**Avis délibéré de la mission régionale  
d'autorité environnementale  
Hauts-de-France  
sur le projet de parc éolien de la Chênaie d'Eole  
sur la commune de Parvillers-le-Quesnoy (80)  
Étude d'impact de février 2025**

n° MRAe 2025-9157

## Contexte éolien dans un rayon à l'échelle de l'aire d'étude éloignée (Source : étude d'impact)

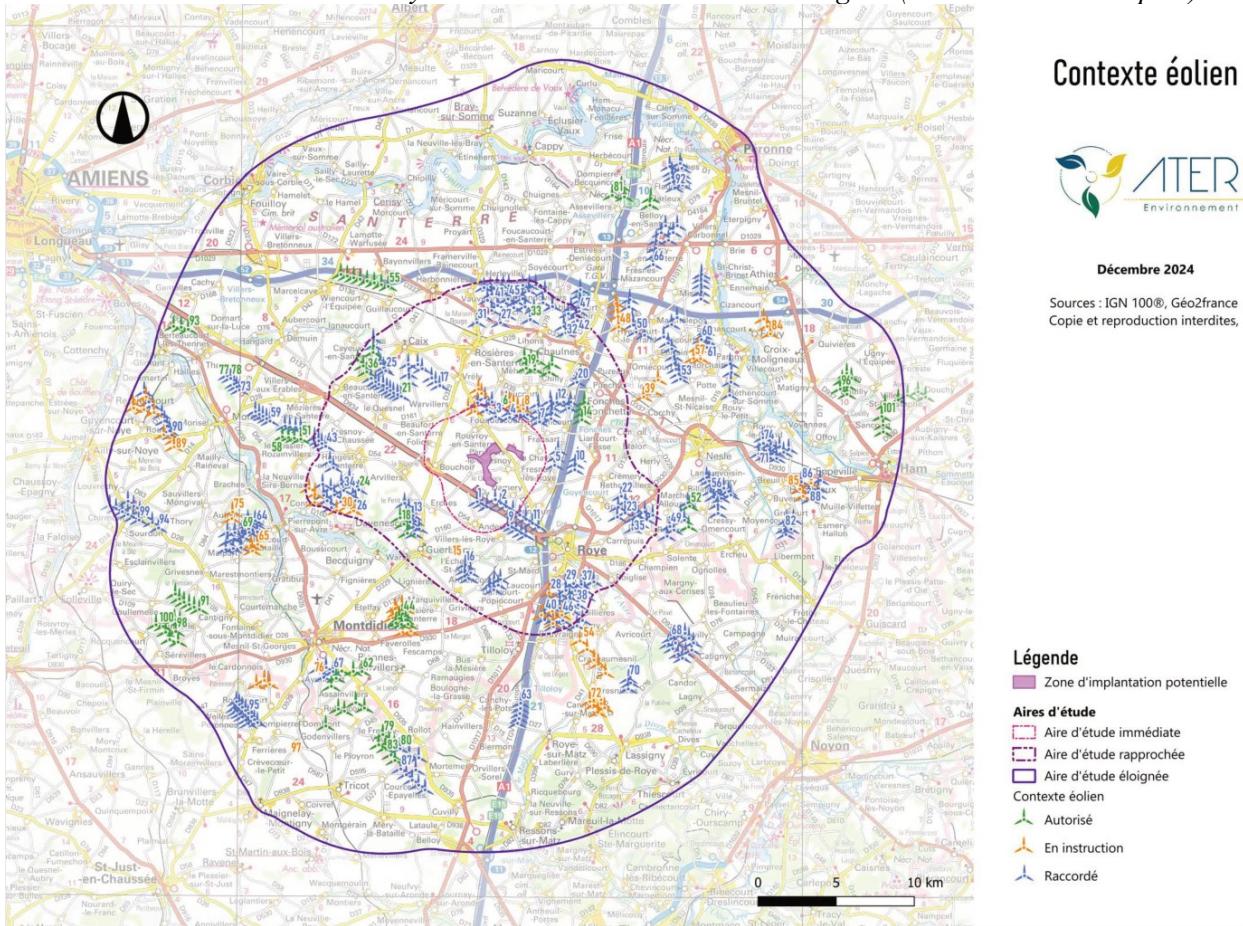
Comme précisé supra, plusieurs parcs éoliens sont construits à plus ou moins deux kilomètres au nord et au sud du site d'implantation du projet. Le projet ne témoigne pas d'une recherche de cohérence avec ces parcs, mais peut être perçu comme un début de liaison entre ces deux grappes d'éoliennes.

Même si au sens du Code de l'environnement il ne s'agit pas *stricto sensu* d'un seul projet, ces parcs pourraient utilement être appréhendés comme un ensemble dans la démarche d'évaluation environnementale, pour permettre d'atteindre le meilleur équilibre entre la production d'énergie et l'impact environnemental.

*L'autorité environnementale recommande d'analyser les ensembles éoliens au sud et au nord ainsi que le parc éolien de la Chênaie d'Eole comme un ensemble, i.e. en décrivant les parcs voisins, dont le plan d'arrêt des machines, et en procédant aux analyses en les prenant en compte (représentations sur toutes cartes...).*
